株式会社 **カメダデンキ**

バーホルダーBHXシリーズ 仕様変更のお知らせ

対象製品	BHX-105	BHX-107	BHX-110	BHX-115	BHX-1(本体)	BHX-205N
	BHX-105B	BHX-107B	BHX-110B	BHX-115B		
変更型番	BHX-105NB	BHX-107NB	BHX-110NB	BHX-115NB	BHX-1N(本体)	BHX-205NB

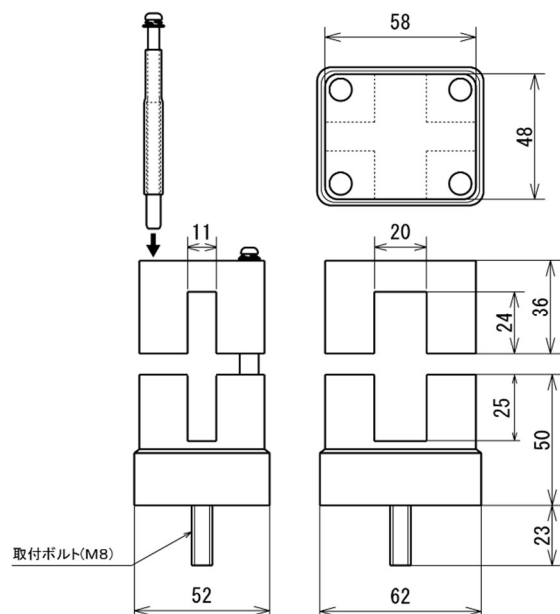
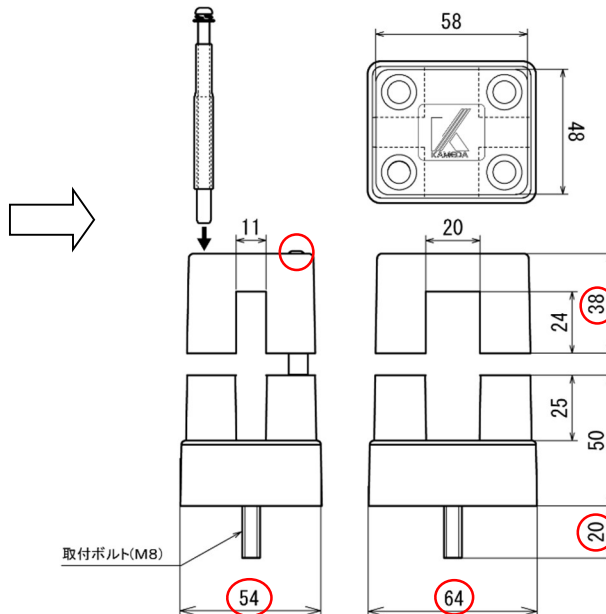
変更内容 : 銅バー固定ボルト頭埋め込み、本体取付ボルト長さ、本体底部サイズ

※今般の仕様変更に伴い BHX-105NB、205NB 用付属締付ボルト M6 × 7.5 mm につきまして、

従来は絶縁被覆なしで販売しておりましたが、絶縁被覆を施し絶縁付 付属締付ボルトに仕様変更致します。 【使用素材：スミチューブB2（難燃材 グレード VW-1 RoHS10 対応品）】

変更前 BHX-1 シリーズ

変更後 BHX-1NB シリーズ
